## JAE 製コネクタ使用製品修理対応終了のお知らせ

### 1. 概要

JAE 製コネクタ使用 TCT-217X CNT 基板

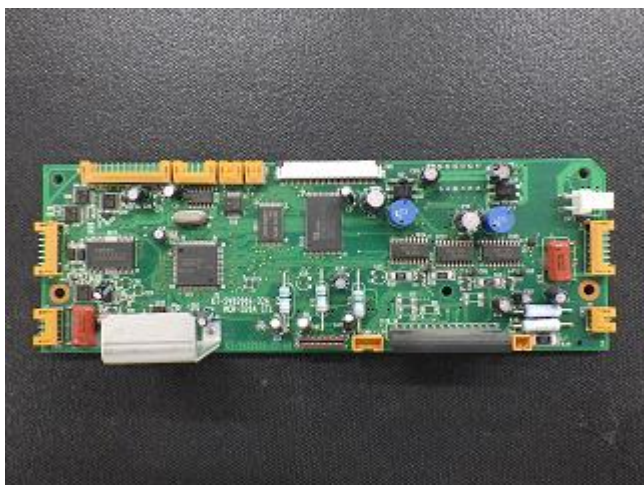
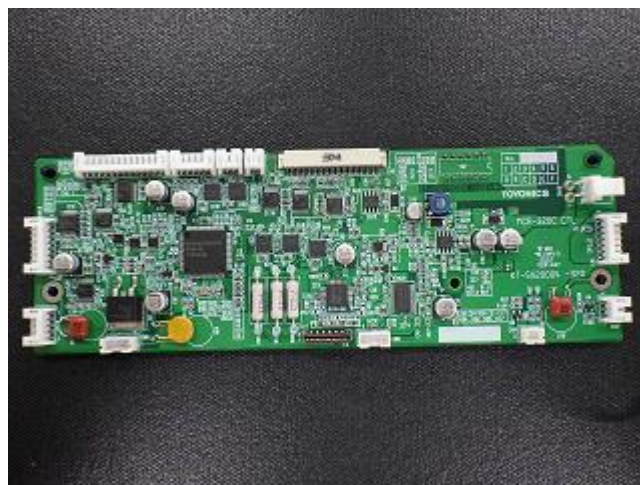
リライト端末 TCT-217、TCU-201D、TCE-210、TCS-209X では日本航空電子工業（JAE）製コネクタを使用していますが、JAE 製コネクタは生産中止となり、2012年8月に最終注文の受付期日となっていました。弊社では代品として、日本圧着端子（JST）製コネクタを採用し、現在も使用している状況です。

JAE 製コネクタを使用している製品については、JAE 製コネクタの在庫を手配し修理を行っていましたが、在庫が無くなり JAE 製コネクタを使用している製品のサーマルヘッド、イレーズバー、ソレノイド部品、センサーハーネス 1、2、CNT 基板等の交換が出来なくなりました。

修理を実施する場合は、JAE 製コネクタを使用している CNT 基板を新たな CNT 基板に交換すると共に、接続されている制御やセンサーの全ケーブルの CNT 基板側のコネクタを JST 製に交換する対応となり、エンジン部分（MCR320）の製品単価より大幅に価格が上がる為、修理不可とさせていただきます。
